INSPRAAKRAPPORT
Herstratings- en rioleringsplan
Van Ostadelaan

9 oktober 2012

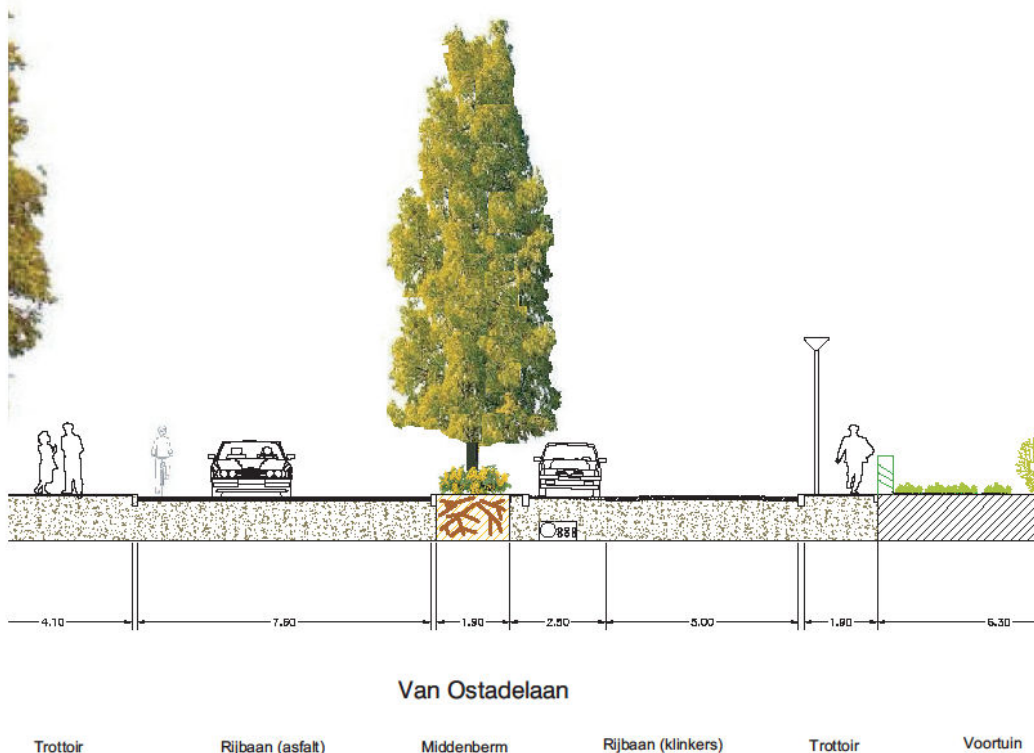
- (9) enerzijds zal u bij honorering van onze wensen kosten moeten maken op grond van onze V.v.E., maar anderzijds zal het niet hoeven planten van een boom en nieuwe bodembedekkers en het voortaan door ons onderhouden van het plantsoen voor u financieel voordeel opleveren. Mogelijk zouden kosten en baten niet met elkaar in evenwicht kunnen zijn. In dat geval willen wij graag met u over het verschil praten.
Graag zouden wij met u in gesprek willen om te bezien op welke punten wij elkaar kunnen vinden.

Het onderhoud van het plantsoen zit in het totale groencontract van de gemeente en is niet duur. De wijzigingen in de beplanting gaan de gemeente qua onderhoud ook niet meer kosten.

Deze onderhoudskosten staan in geen verhouding tot het voorstel om het plantsoen geheel aan te passen. Het duurt zeker zo'n 10 jaar voor dat dit tot een mogelijke besparing zou kunnen leiden.
